福島第一原子力発電所 特定原子力施設に係る実施計画 変更認可申請書の
一部補正について

令和5年2月15日付け廃炉発官R4第180号をもって申請しました福島第一
原子力発電所 特定原子力施設に係る実施計画 変更認可申請書を別紙の通り一部補
正をいたします。

5号機取水口廻りのALPS処理水海洋放出設備設置による管理対象区域の変更に関して、審査の進捗に伴い、下記の通り変更を行う。

図-1 ALPS 処理水希釈放出設備及び関連施設の全体概要図 (1 / 3)

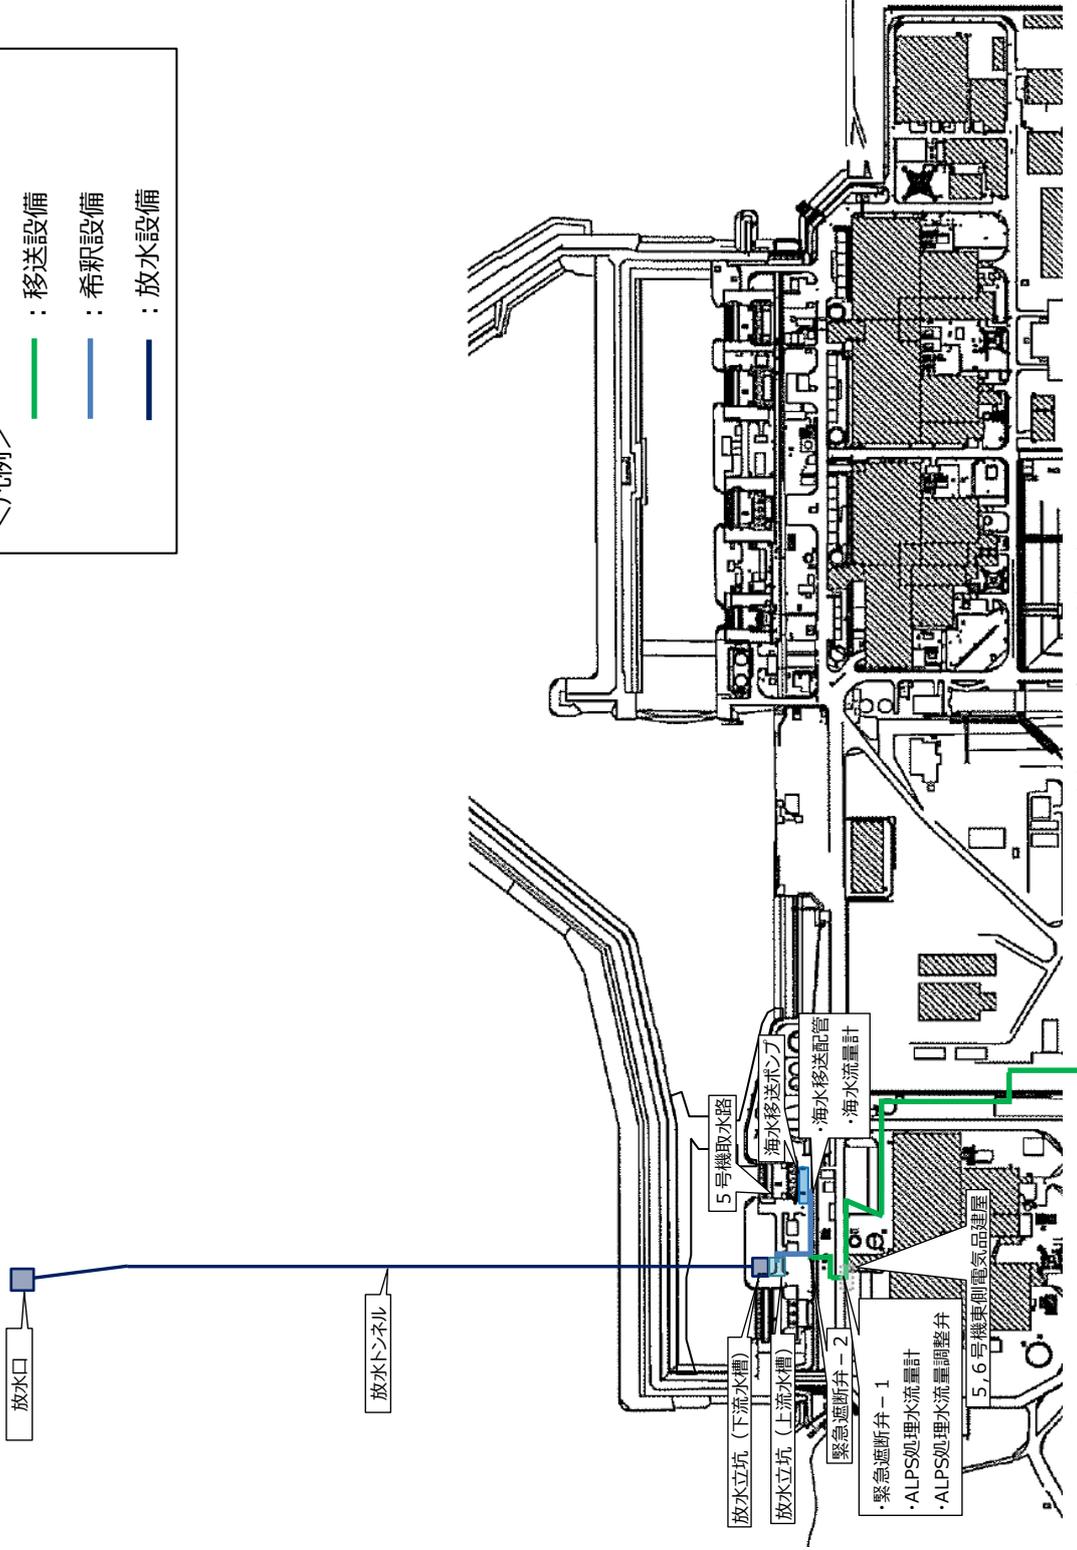
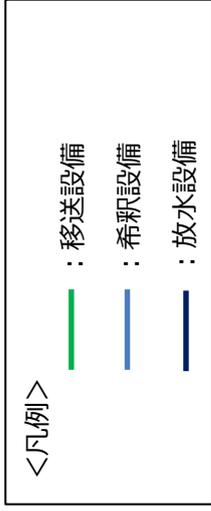
- ・5号機取水口廻りのALPS処理水海洋放出設備設置に伴う図面の変更

図一 2 ALPS 処理水希釈放出設備の系統構成図 (1 / 2)

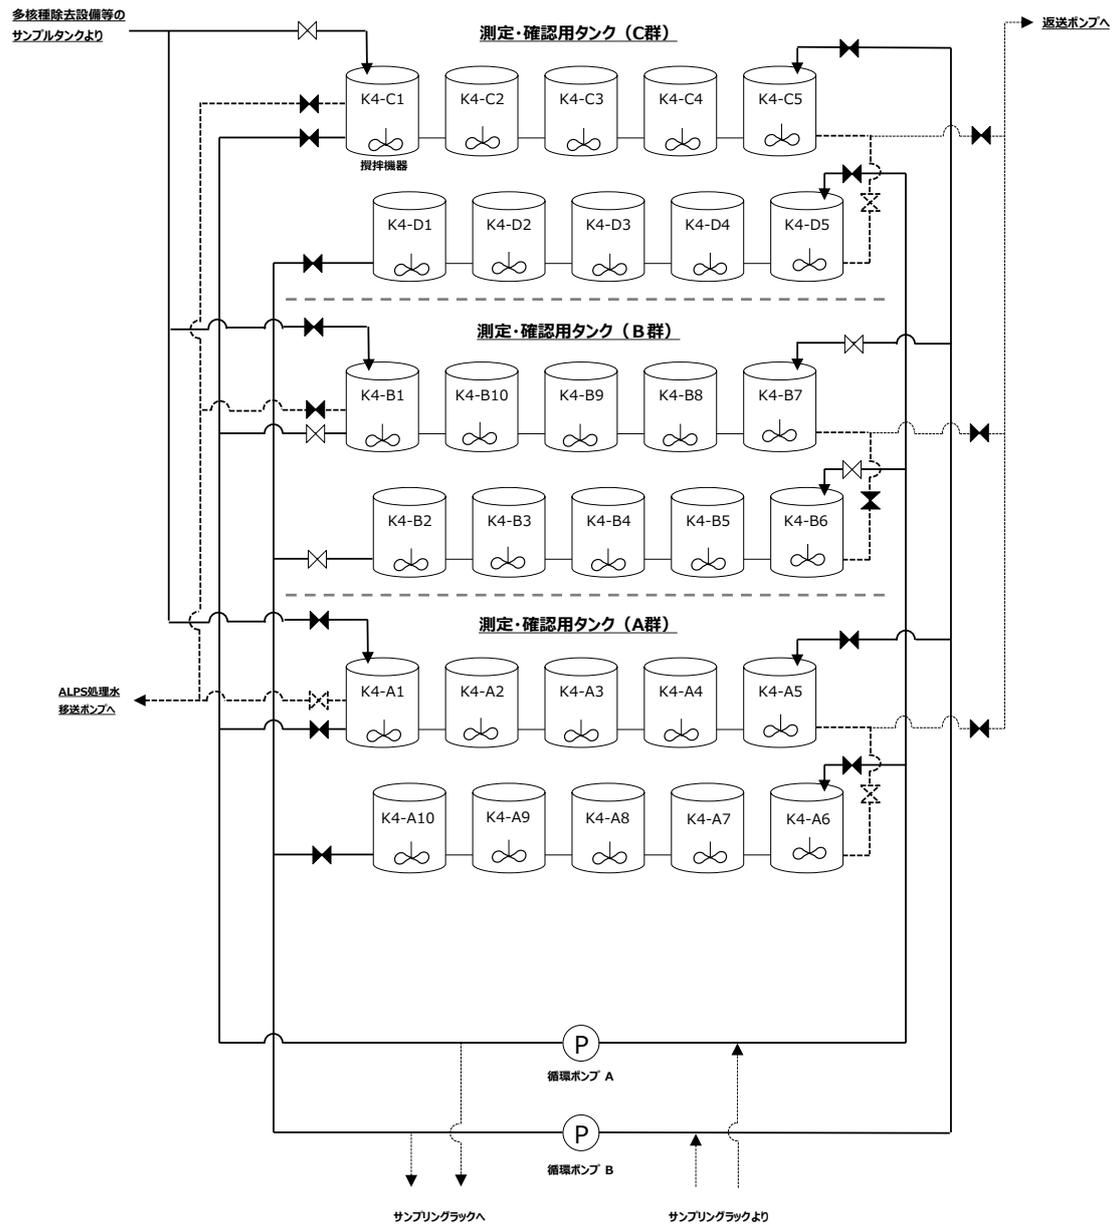
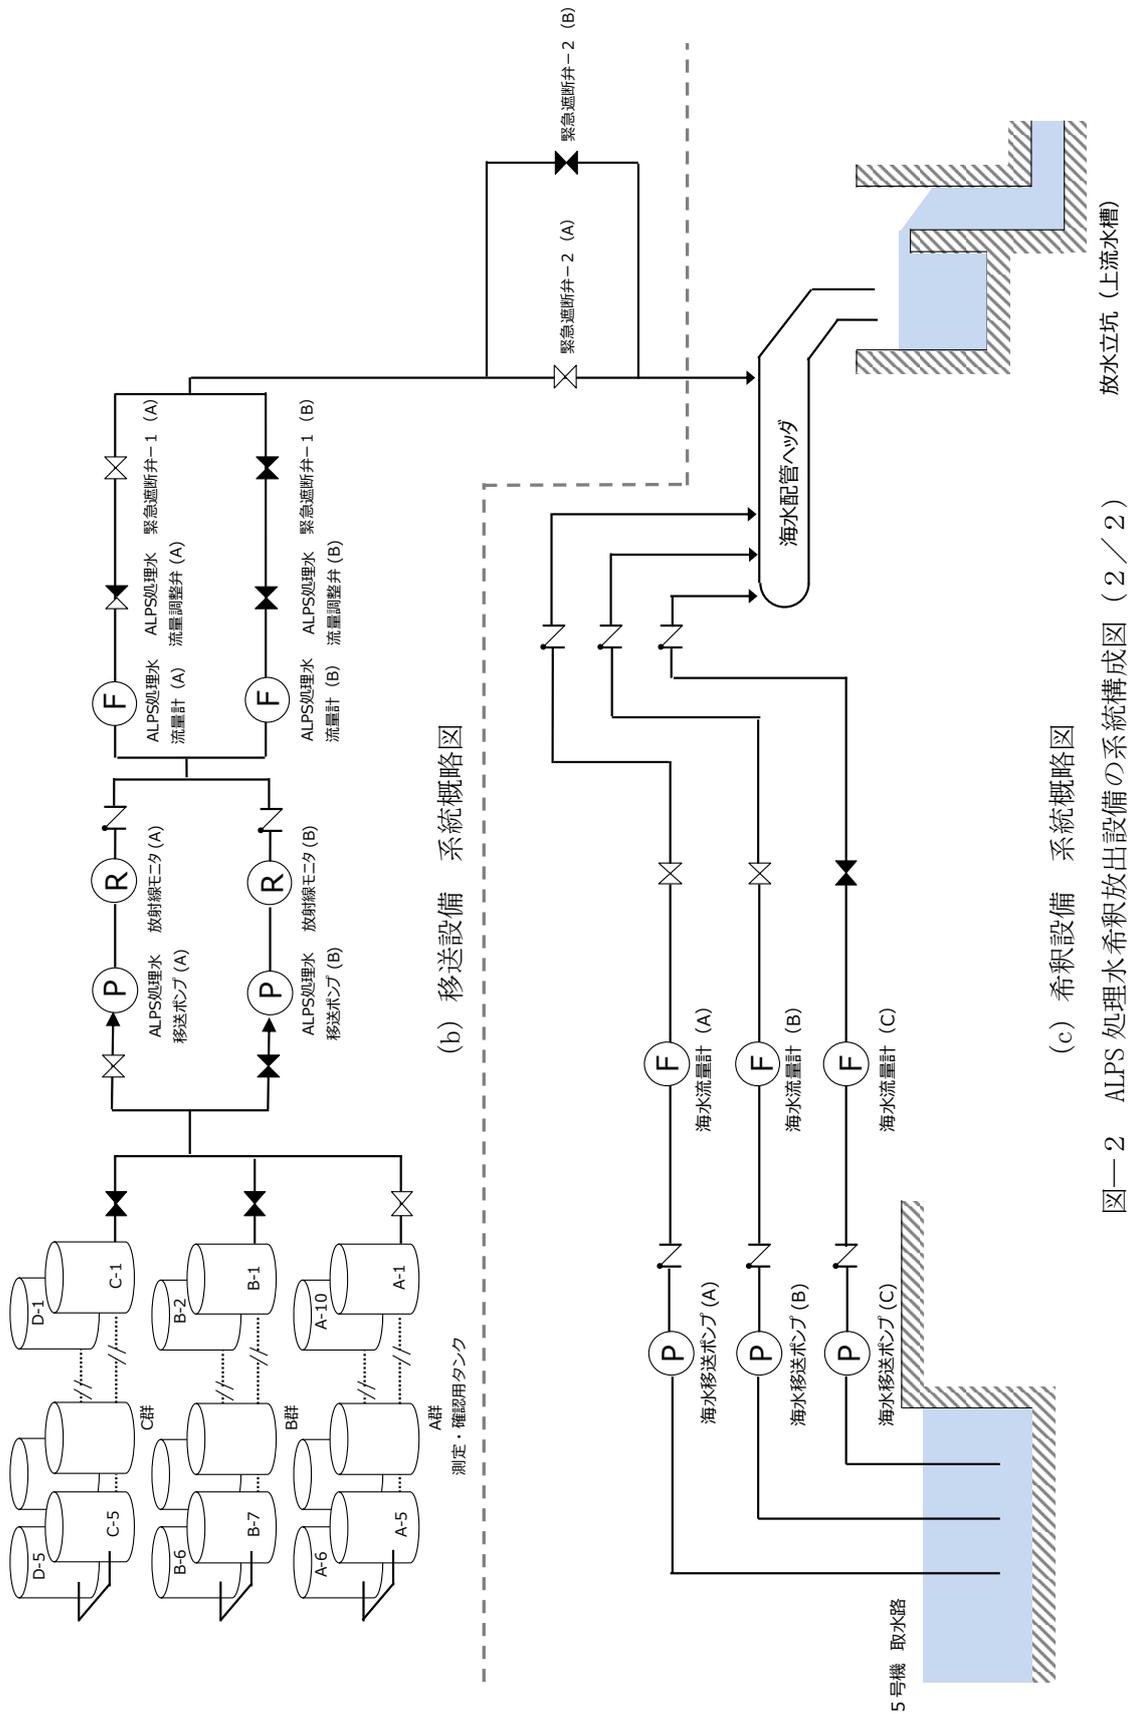
- ・5号機取水口廻りのALPS処理水海洋放出設備設置に伴う図面の変更
